ISDND DE FLAVIGNY LE GRAND ET BEURAIN (02)

Mémoire en réponse aux observations formulées par la Mission Régionale de l'Autorité Environnementale (MRAe) Hauts de France sur le projet d'augmentation de tonnages de l'ISDND de Flavigny le Grand et Beaurain (02)

LE 6 MARS 2019

Figure 8 p 64 et p 65 extrait du rapport *ISDND Flavigny – VNC IEM-EPRS-final consolidé 2018* (annexe B-6 du DDAE)

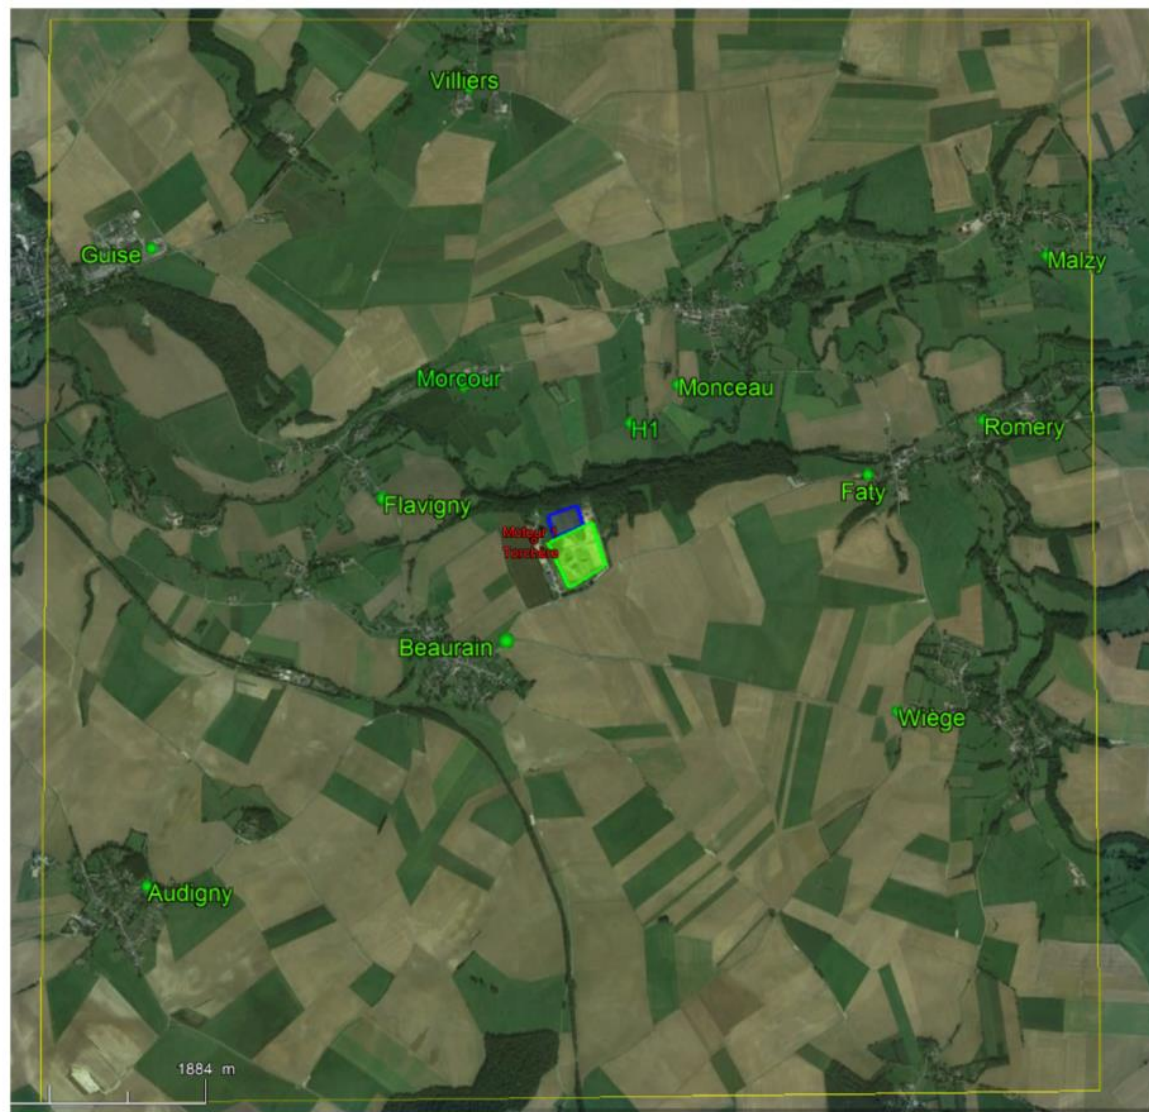
L'autorité environnementale recommande, en vertu du principe de transparence, de présenter la localisation des points retenus et la cartographie de dispersion des polluants.

La localisation des points retenus a bien été cartographiée en figure 8 p 64, figure 9 p 65 du rapport *ISDND Flavigny – VNC IEM-EPRS-final consolidé 2018* (annexe B-6 du DDAE). Le tableau n°26 présenté en p 64 en précise les coordonnées GPS.

Ces illustrations ne sont pas lisibles au sein de notre dossier. Elles ont été reprises pages suivantes sous une meilleure qualité.
